**Netbeheer Nederland**  
Anna van Buerenplein 43  
2595 DA Den Haag

**Kenmerk**  
BR-2022-1876

**Datum**  
5 april 2022

Codewijzigingsvoorstel met betrekking tot elektriciteitsopslageenheden, de FRT-karakteristiek voor synchrone elektriciteitsproductie-eenheden type D en de dode band voor vraagsturing leverende verbruikseenheden

Figuur 2 – FRT-profiel voor synchrone productie eenheden conform netcode artikel 3.28

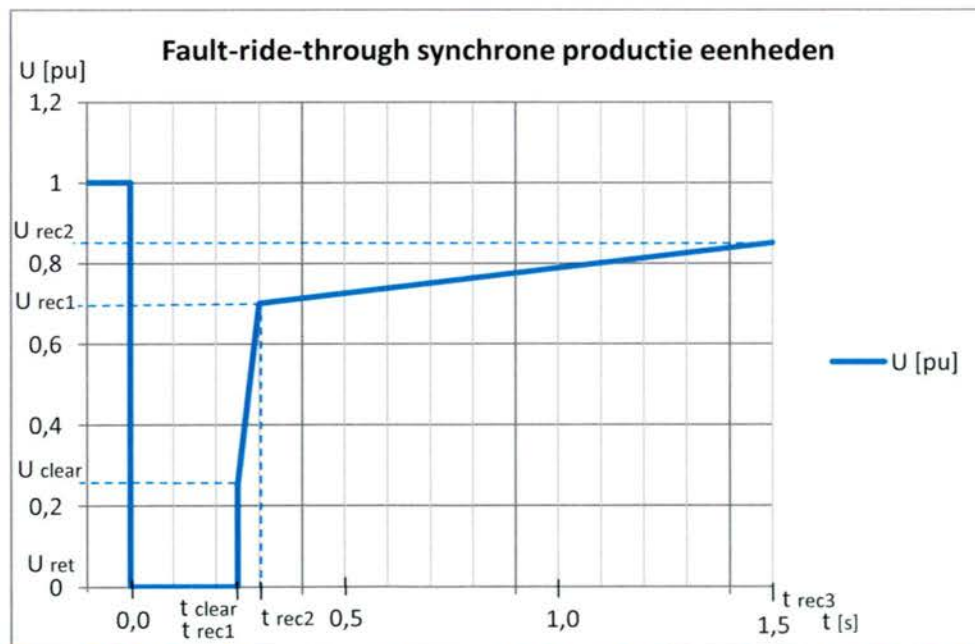
In 2018 is door Netbeheer Nederland een document [1] opgesteld dat een voorstel doet voor het invullen van de NLE voor RfG artikel 16. Op basis van dit document zijn de spanning- en tijdparameters voor synchrone eenheden voor netcode artikel 3.28, zoals weergegeven in Tabel 1, vastgesteld. De volgende overwegingen liggen hieraan ten grondslag:

- Conform de voormalige Systeemcode moeten de elektriciteitsproductie-eenheden met een nominale spanning van 110kV en hoger bij een restspanning kleiner dan 0,7 pu minimaal 0,3 s gekoppeld blijven.
- Om zo dicht mogelijk bij de voormalige Systeemcode te blijven, wordt voor  $t_{clear}$  de maximale waarde van 0,25 s gekozen (die het dichtst bij de 0,3 s van de huidige systeemcode ligt) en wordt voor  $t_{rec1}$  de waarde van 0,3 s gekozen. Voor de bijbehorende spanning wordt hierom voor  $U_{rec1}$  de waarde 0,7 pu gekozen.
- Tijdparameter  $t_{rec2}$  is gelijk aan  $t_{rec1}$  gekozen (0,3 sec)
- Voor kortsluittijden tot  $t_{rec3}$  wordt gekozen voor de (meest stringente) minimum waarde van het spanningsbereik van RfG artikel 16(2)(a), waardoor  $U_{rec2}$  gelijk is aan 0,85. De waarde van  $t_{rec3}$  is dan 1,5 s.

Deze overwegingen resulteren in het in Figuur 2 weergegeven FRT-profiel.

Figuur 3: Kritische kortsluittijd vs. generatorvermogen

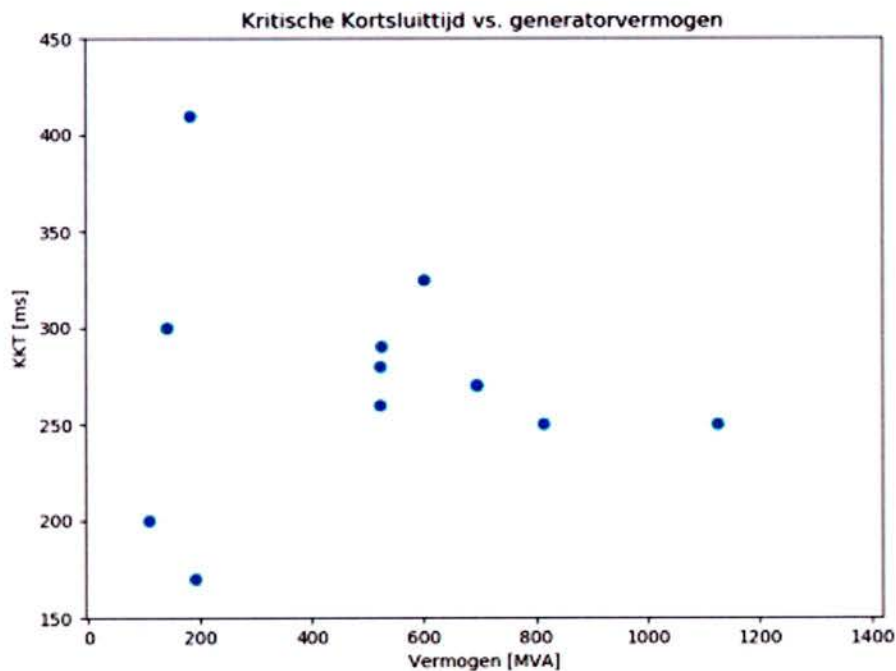
Van 15 van de 34 productie-eenheden is de kritische kortsluittijd bekend. In Figuur 3 staan deze tijden uitgezet tegen het generatorvermogen. Er zijn slechts 11 punten zichtbaar, omdat er enkele identieke productie-eenheden zijn, waardoor enkele punten exact op elkaar liggen.

De gemiddelde kritische kortsluittijd bedraagt 276 ms.

De laagste geïnterpreteerde kortsluittijd bedraagt 170 ms.

Figuur 3 toont aan dat voor alle productie-eenheden waarvan de KKT bekend is, de KKT een waarde heeft van >150 ms. Een verlaging van  $t_{clear}$  van 250 ms naar 150 ms zou op basis van de informatie uit de vragenlijst derhalve acceptabel zijn.

Uit de inventarisaties die zijn uitgevoerd zijn geen beperkingen naar voren gekomen voor het terugbrengen van de parameter  $t_{clear}$  van 250 ms naar 150 ms. De beveiligingsinstellingen en ontwerpfilosofie van het net van TenneT borgen dat fouten onder normale omstandigheden te allen tijde worden afgeschakeld binnen 100 ms. Daarnaast heeft het onderzoek naar de kritische kortsluittijden en beveiligingsinstellingen van bestaande productie-eenheden laten zien dat deze verlaging geen nadelige invloed heeft op productie-eenheden. Hieruit kan geconcludeerd worden dat voor nieuwe productie-eenheden de parameter  $t_{clear}$  teruggebracht kan worden naar 150 ms. Het is hierbij echter wel van belang voor zowel de producenten als netbeheerder TenneT dat generatoren tijdens een fout zo lang mogelijk aan het net blijven. In het netcode voorstel dient dan ook te worden opgenomen dat een KKT korter dan  $t_{clear}$  niet is toestaan, met andere woorden dat er geen uitzondering meer geldt voor generatoren met een beperkte KKT. Daarnaast houdt dit in dat de beveiliging een generator niet onnodig snel mag trippen, maar de generator zo lang mogelijk aan het net moet kunnen blijven, indien de KKT dit toestaat. Hierbij dient de afschakeltijd van de vermogensschakelaar mede te worden beschouwd.
